Изменение № 1 ГОСТ 21.501—80 Система проектной документации для строительства. Архитектурные решения. Рабочие чертежи

Постановлением Государственного комитета СССР по делам строительства от 18.06.85 № 86 срок введения установлен

Черт. 7

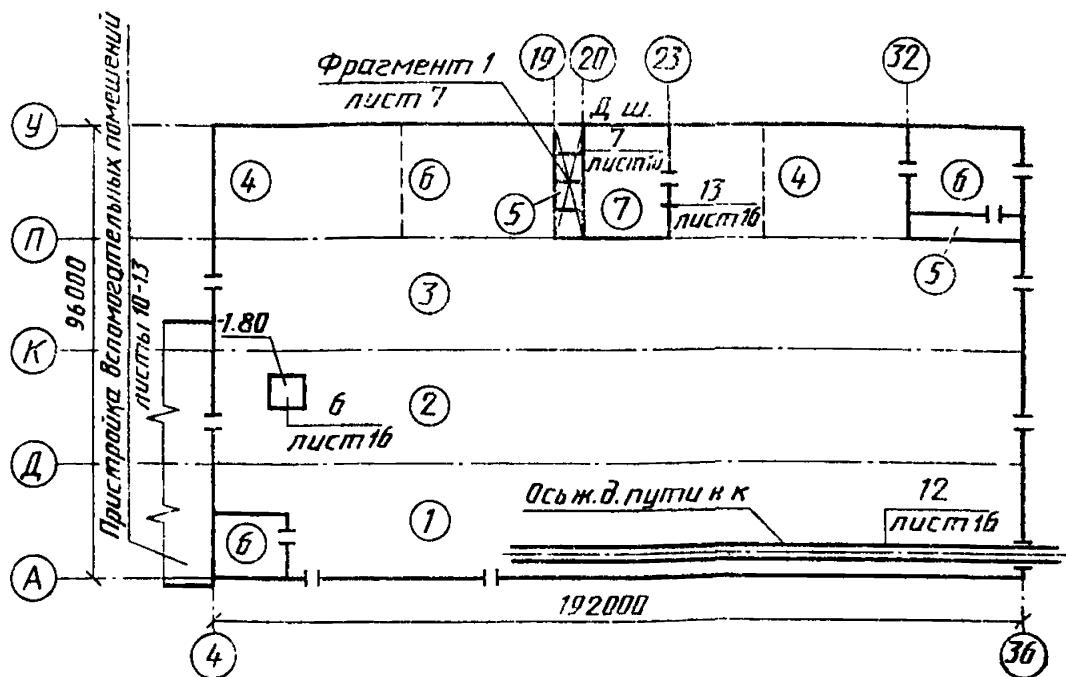
Пункт 7.2. Чертеж 7 заменить новым:

План полов на отм. 0,000

Пример выполнения ведомости перемычек

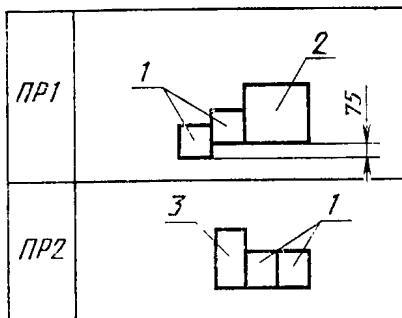
Приложения 3, 5 изложить в новой редакции:

ПРИЛОЖЕНИЕ 3
